REGIONE TOSCANA

OGGETTO: Parere regionale ex art. 63 L.R. 10/2010 nell'ambito del procedimento di VIA statale PNIEC, relativo al progetto di realizzazione di un parco eolico denominato "Sestino" di potenza nominale di 39,6 MW in località Poggio delle Campane nel Comune di Sestino (AR), proposto da RWE Renewables Italia S.r.l. - **Proposta di richiesta di integrazioni e chiarimenti. [ID: 9755]**

Oggetto: Contributo istruttorio del settore AUA. VIA parco eolico denominato Sestino.

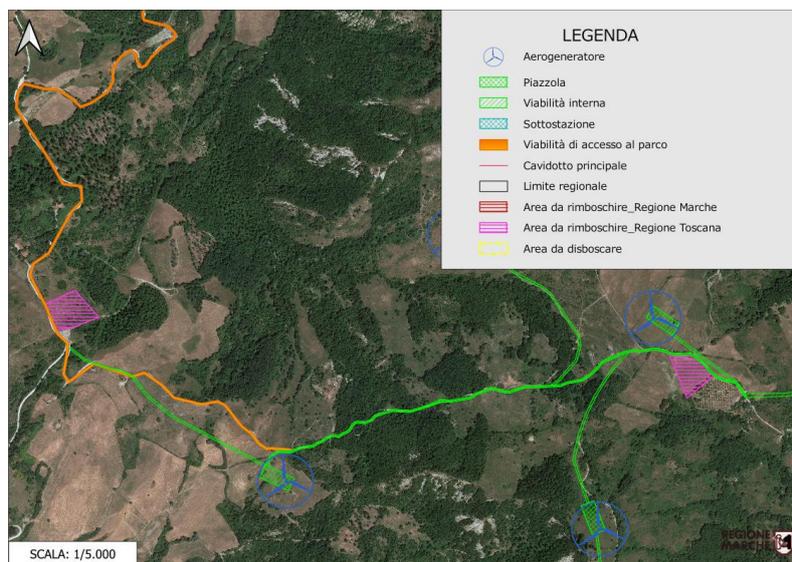
Si prende atto che viene proposto un rimboschimento compensativo localizzato nel campo base e nell'area di accantonamento di terre e rocce, come riportato nella tavola PESEST-P.D-0122, ma non si trova il riscontro chiaro nelle voci nel CME, che indica la quantità indicativa di 2 ettari da destinare alle misure di mitigazione finale con inerbimento spontaneo e piantumazione di specie arboree autoctone, quando sommando solo le due aree di cantiere e le aree di montaggio delle gru, si arriva a circa 3,6 ettari. Inoltre si rileva che il riscontro sulla trasformazione delle aree boscate è quantificato in termini di numero di piante abbattute (n.87) ma non in termini di superficie boscata interessata.
